「軽易な変更」の内容①②

「軽易な変更」の内容③

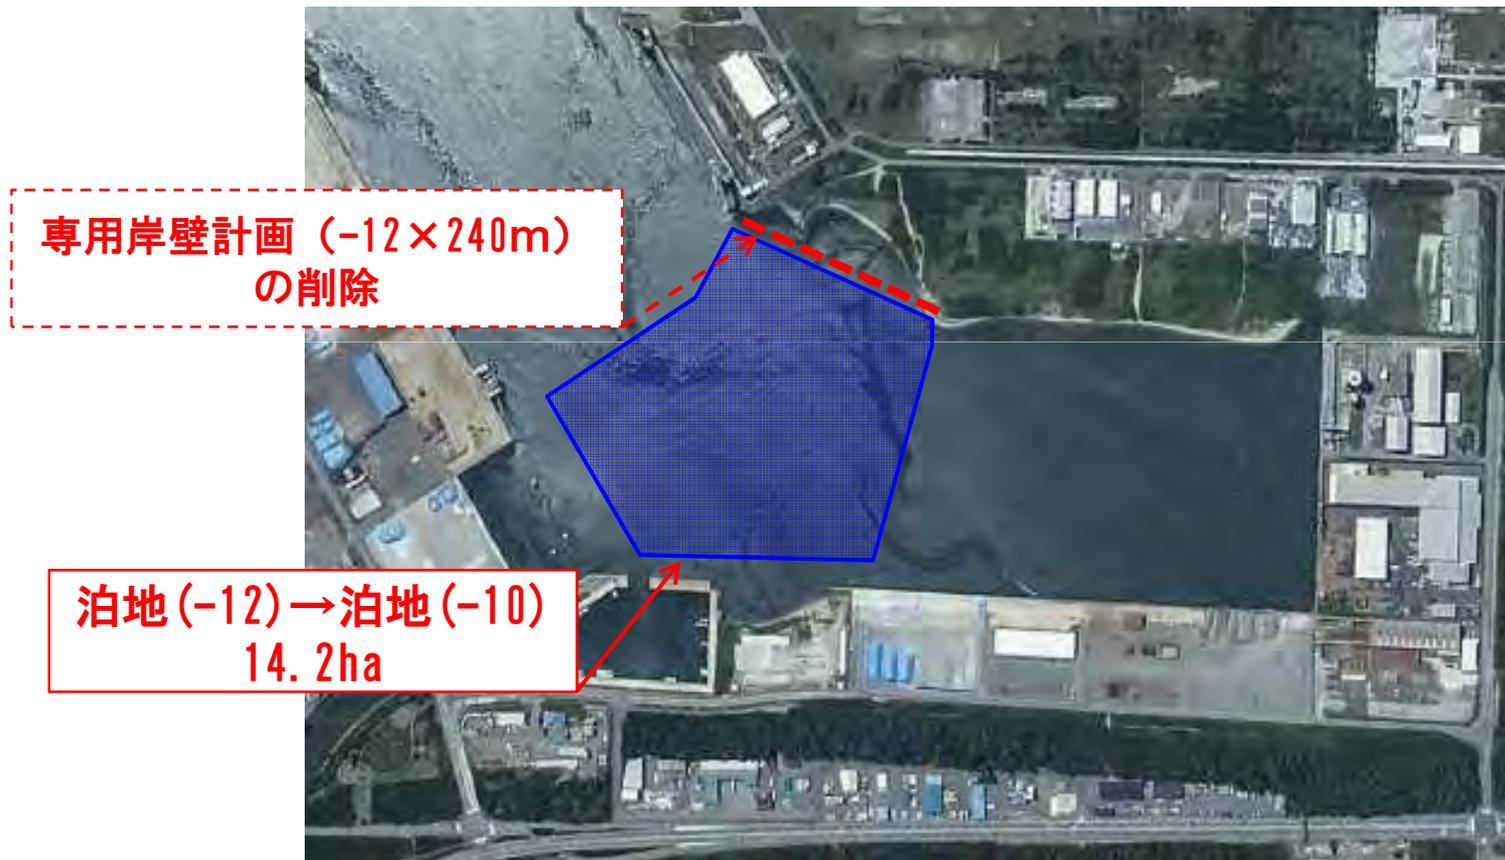
- ① [北港地区] 専用埠頭計画の変更
水深12m、延長240mの施設計画の削除
- ② [北港地区] 水域施設計画の変更
水深12m、面積14.2ha→水深10m、面積14.2ha

①②専用埠頭と一体となった工業用地は、利用に至っていないため、土地利用のみを要望する企業立地に対応する。
